**AVIS RELATIF À LA PROTECTION
CONTRE LES EVENTUELS EFFETS NOCIFS ET NUISANCES
PROVOQUÉS PAR LES RAYONNEMENTS NON IONISANTS
GÉNÉRÉS PAR DES ANTENNES ÉMETTRICES STATIONNAIRES
Commune : COMINES-WARNETON - Exploitant : TELENET GROUP
Référence exploitant : HT1803P**

Rapport n° 514 / 2025

Adresse	Rue des Trois Evêchés 7783 COMINES-WARNETON (Bizet)
Coordonnées Lambert belge 72	45315E 156396N
Type d'implantation	Pylône
Exploitant	TELENET GROUP
Réf. du site de l'exploitant	HT1803P

Figure 1 : Vue en plan des lieux de séjour et des points de contrôle

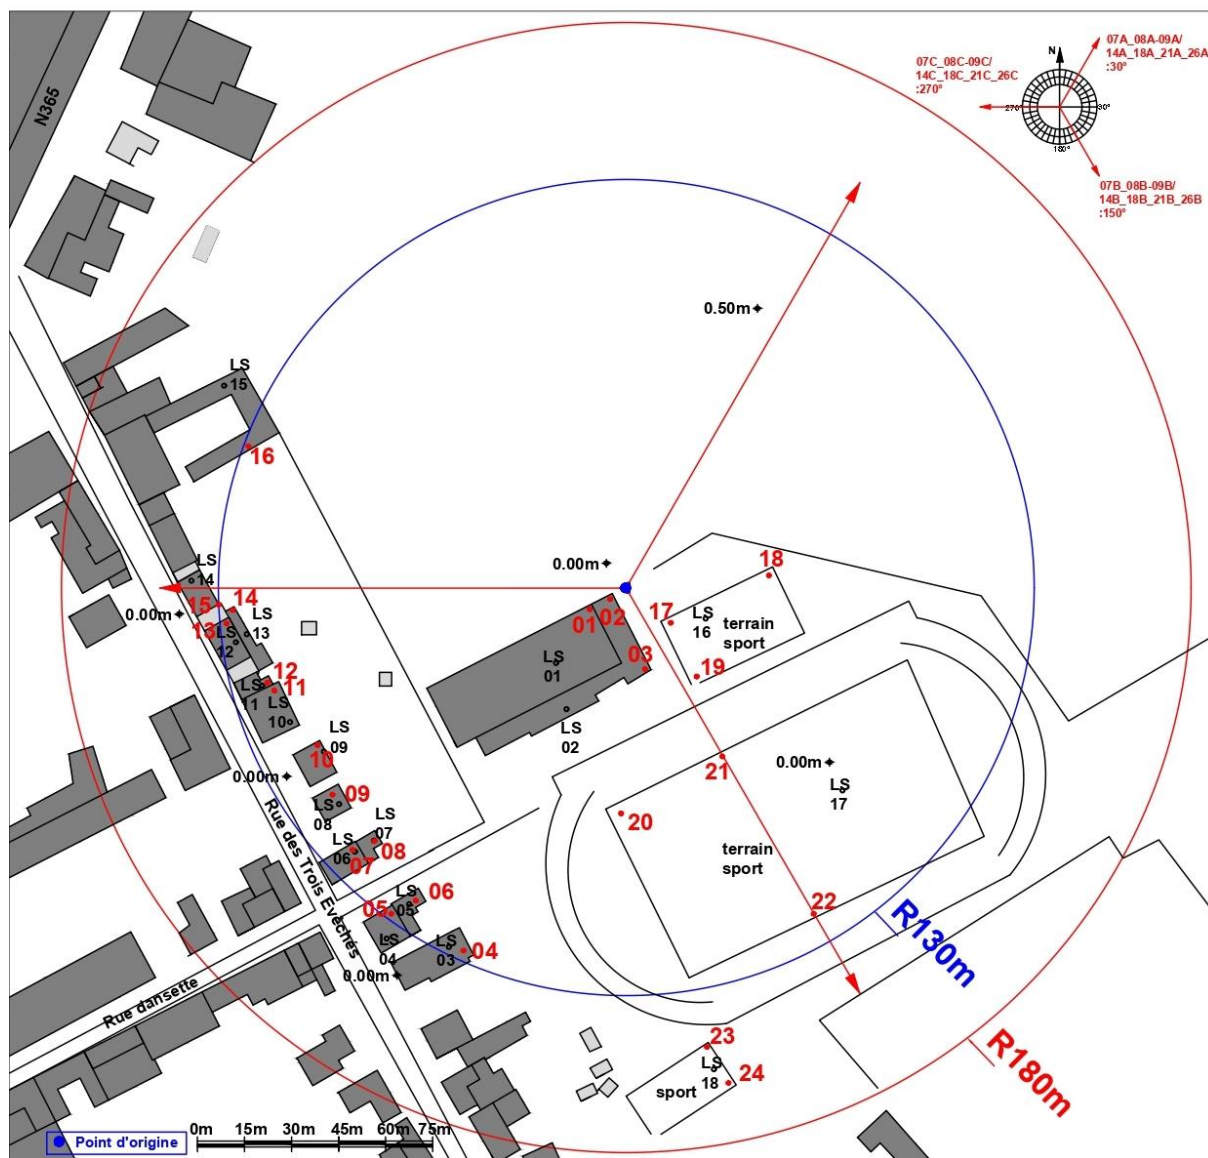
N° point de contrôle	LS	Atténuation (dB)	Indice d'exposition relatif à la limite par installation IE_i
23	LS18	0,0	0,439
24	LS18	0,0	0,439
22	LS17	0,0	0,318
15	LS14	3,0	0,317
13	LS12	3,0	0,310
12	LS11	3,0	0,229
14	LS13	3,0	0,191
7	LS06	3,0	0,164
16	LS15	3,0	0,159
10	LS09	3,0	0,139
9	LS08	3,0	0,130
11	LS10	3,0	0,129
21	LS17	0,0	0,103
19	LS16	0,0	0,094
4	LS03	3,0	0,090
5	LS04	3,0	0,067
8	LS07	3,0	0,056
6	LS05	3,0	0,051
20	LS17	0,0	0,048
17	LS16	0,0	0,039
18	LS16	0,0	0,030
1	LS01	3,0	0,021
3	LS02	3,0	0,020
2	LS02	3,0	0,003

En ce qui concerne les antennes de l'installation mentionnées dans le tableau 1, la distance maximale à laquelle la limite pourrait être atteinte, à l'extérieur, est égale à 124,4 m. S'il n'y a pas de LS à une distance inférieure, les antennes respectent forcément la limite d'immission.

Dans le cas des LS situés à l'intérieur des bâtiments, une atténuation d'obstacle est prise en compte et il en résulte que la distance maximale à laquelle la limite pourrait être atteinte se réduit à 88,1 m.

Figure 2 : Vue en plan des installations d’antennes dans un rayon de 300 mètres autour de l’installation faisant l’objet de la demande d’avis

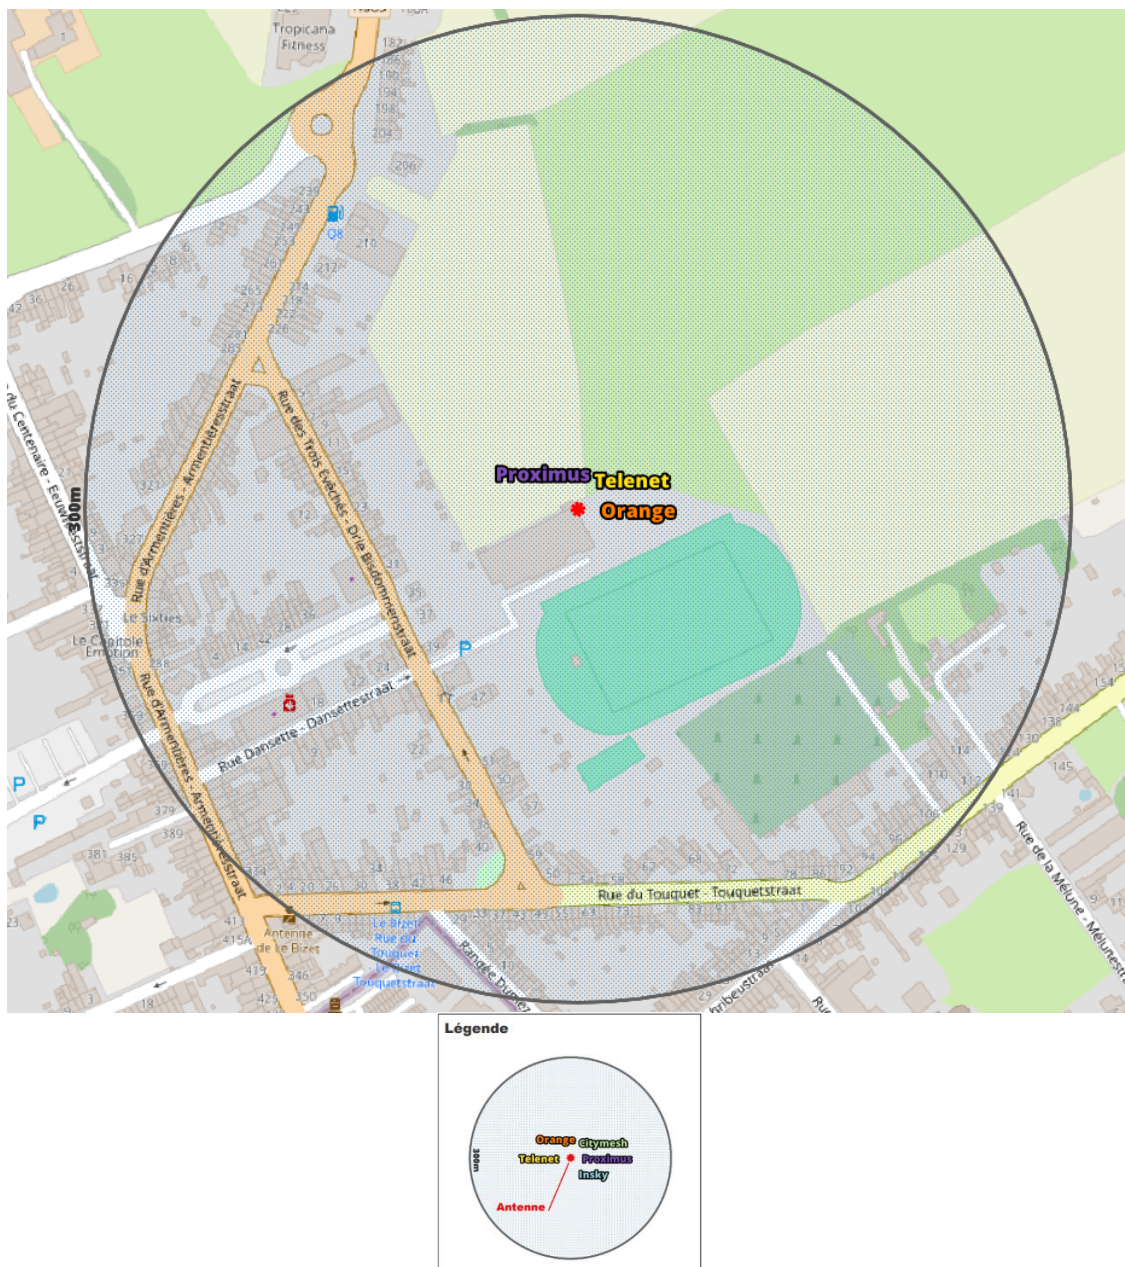
- il y a au plus 4 installations d'antennes émettrices stationnaires présentes dans la zone d'évaluation de 300 mètres de rayon représentée dans la figure 2, y inclus l'installation référencée dans le paragraphe 2 : la limite cumulative définie à l'article 4, §2 du décret est nécessairement respectée dans les lieux de séjour à l'intérieur de la zone d'évaluation de 300 mètres de rayon ;
- il y a exactement 5 installations d'antennes émettrices stationnaires présentes dans la zone d'évaluation de 300 mètres de rayon représentée dans la figure 2, y inclus l'installation

référéncée dans le paragraphe 2 et il existe, pour 3 ou 4 de ces installations, un avis attestant le respect de la limite abrogée de 3 V/m : la limite cumulative définie à l'article 4, §2 du décret est nécessairement respectée dans les lieux de séjour à l'intérieur de la zone d'évaluation de 300 mètres de rayon ;

- c) dans tous les autres cas, il a été vérifié que la limite cumulative définie à l'article 4, §2 du décret n'est pas dépassée dans les lieux de séjour sur base du nombre d'installations localisées dans la zone d'évaluation de 300 mètres de rayon représentée dans la figure 2, de leur localisation ainsi que des données inscrites dans la figure 1 et au paragraphe 4 du présent avis et dans les avis attestant le respect de la limite par installation ou de la limite abrogée de 3 V/m relatifs aux autres installations reprises dans la figure 2.

Compte tenu des considérations ci-dessus, il apparaît que l'intensité du rayonnement électromagnétique généré, dans les lieux de séjour situés dans un rayon de 300 mètres autour de l'installation référéncée dans le paragraphe 2, par l'ensemble des antennes émettrices stationnaires de l'ensemble des exploitants du même site d'antennes émettrices stationnaires respecte la limite fixée à l'article 4, § 2 du décret.
